## Concours pour un projet de Crématoire, à Vevey.

## CONCOURS POUR UN CRÉMATOIRE, A VEVEY

*Extrait du rapport du jury.*

1<sup>er</sup> rang, projet « Scarabée »,

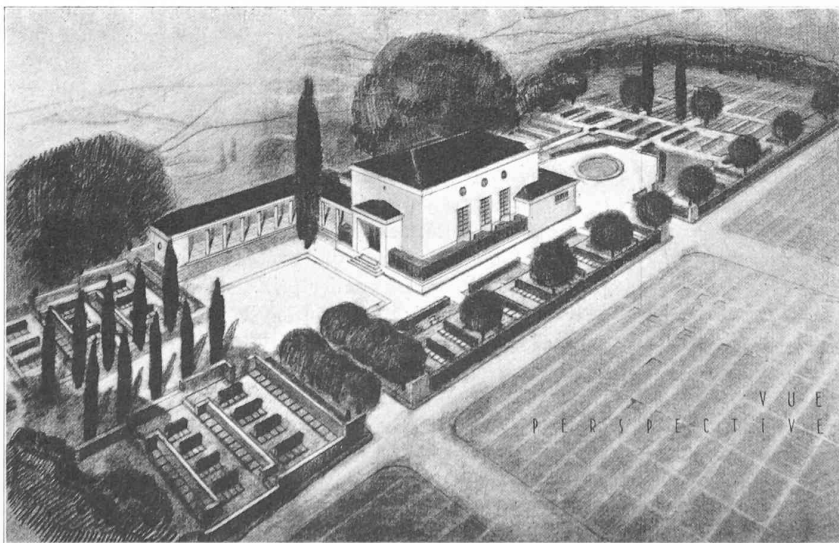
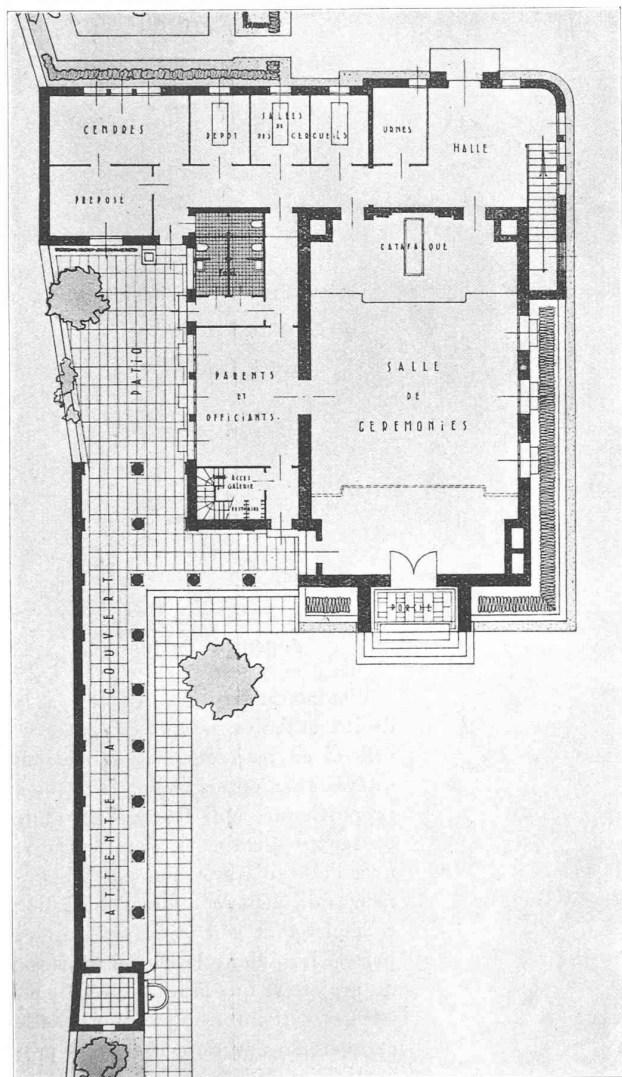
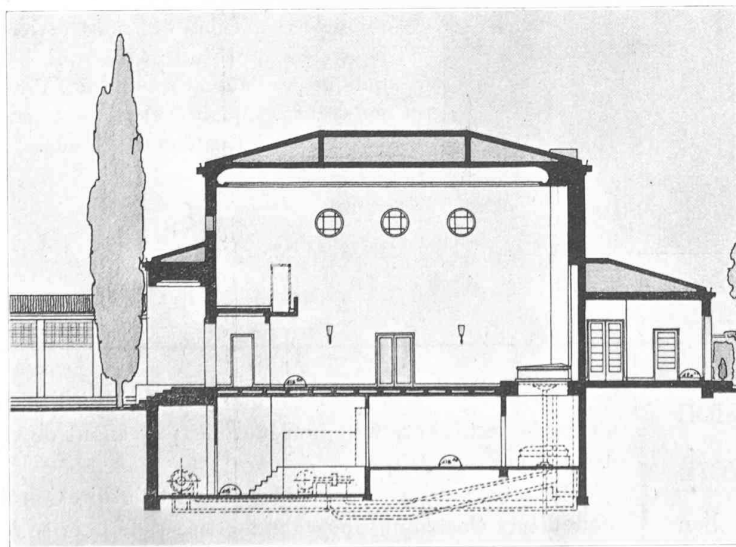
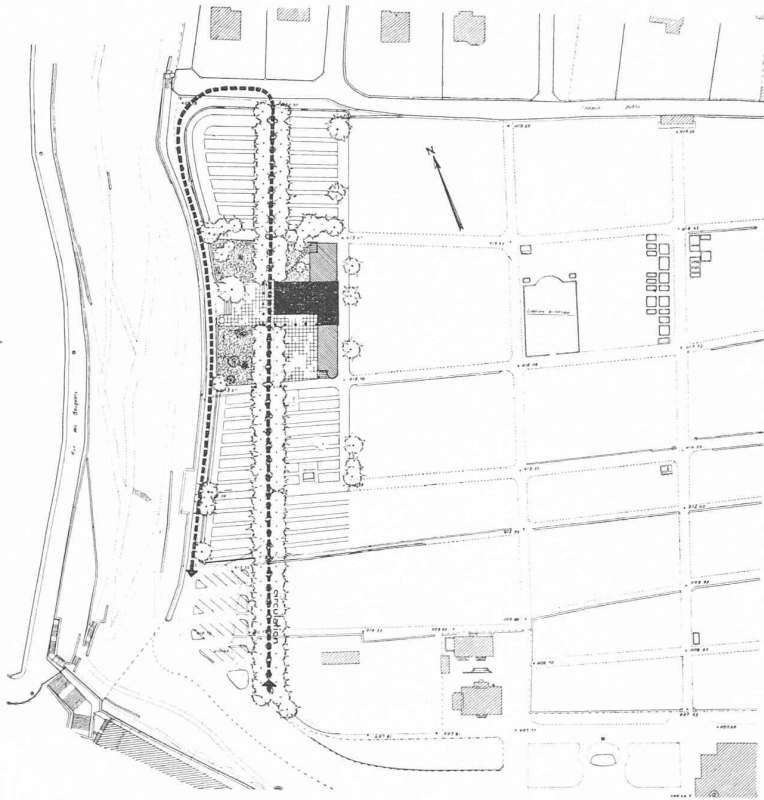
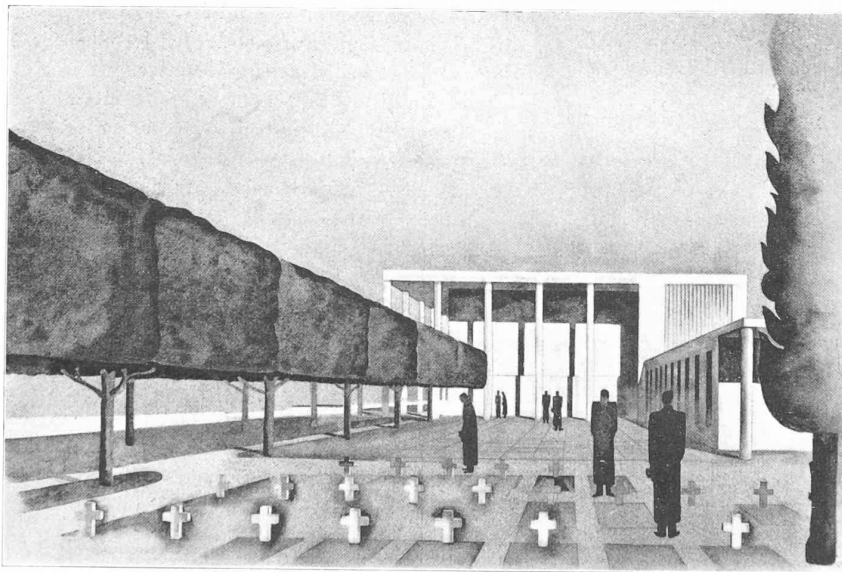
L'implantation des constructions est originale et intéressante, les circulations sont bien étudiées, les divers locaux sont groupés de façon heureuse et faciliteraient le service.

La disposition de la salle parents-officiants, en relation avec la salle des cérémonies et entrée spéciale, est heureuse et permettrait l'agrandissement occasionnel de la salle. Sans modification essentielle du projet, des améliorations sensibles pourraient être réalisées. L'entrée est insuffisante, elle devrait être étudiée en relation avec le promenoir couvert. Cette proposition de l'auteur est intéressante. La hauteur de la salle et des diverses annexes devrait être réduite, ce qui aurait pour résultat d'améliorer l'aspect et de réduire le coût de la construction.

II<sup>me</sup> rang :  
projet « Pro mortuis nihil nisi bene »,  
de M. Marc Piccard, architecte,  
à Lausanne.

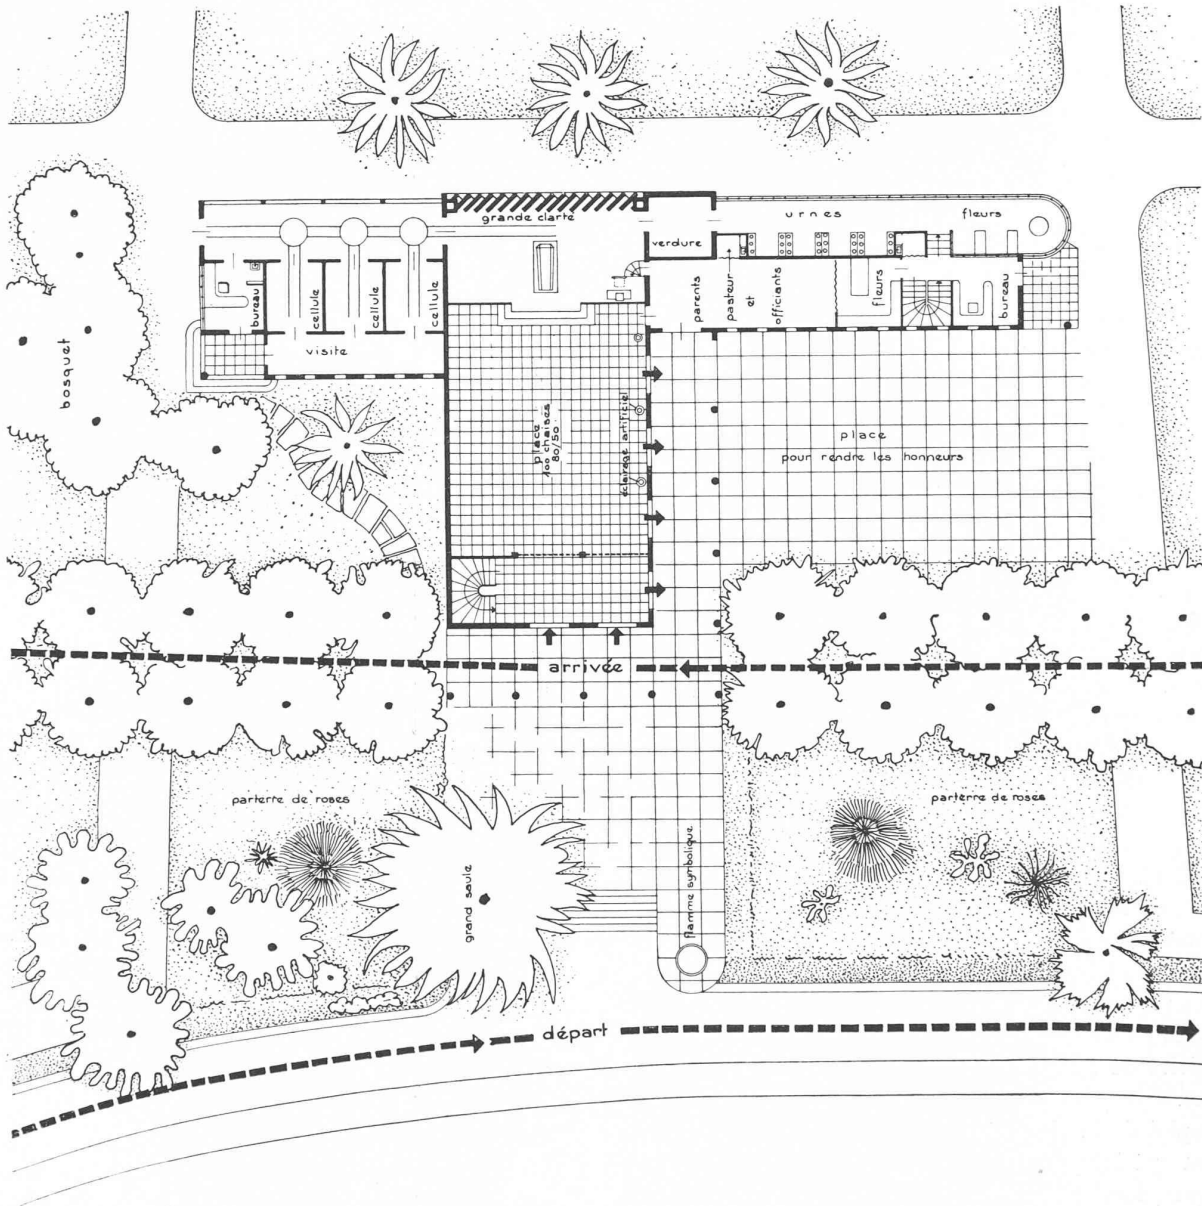
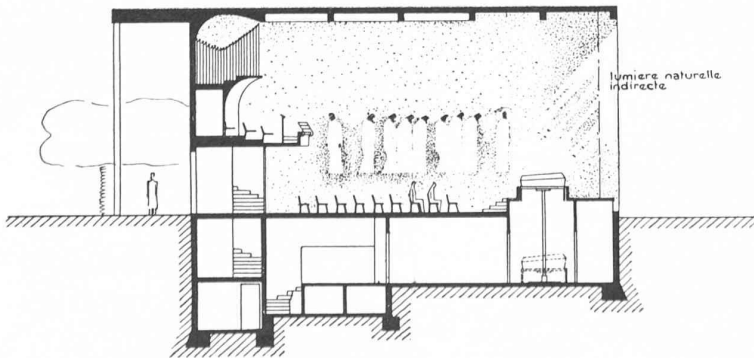
L'emplacement de l'édifice, à la droite de l'allée, permet de conserver celle-ci en majeure partie. Solution intéressante et originale. Salle bien proportionnée, qui, flanquée par l'aile contenant certains services, encadre, avec l'allée d'arbres, une place d'honneur qui peut compléter la salle; celle-ci ayant une série de grandes portes. Le défaut le plus important du projet est que la relation entre les services soit interrompue par la salle et quelques-uns de ceux-ci mal proportionnés. L'annexe contenant les cellules des dépôts est bien comprise et sa relation avec la salle des cérémonies, facile. Sous-sol sous l'annexe superflu. Circulation extérieure compliquée. Le cube de construction pourrait être réduit; celui qui est indiqué par l'auteur est inexact. Projet ayant des qualités et pouvant servir de base à une nouvelle étude.
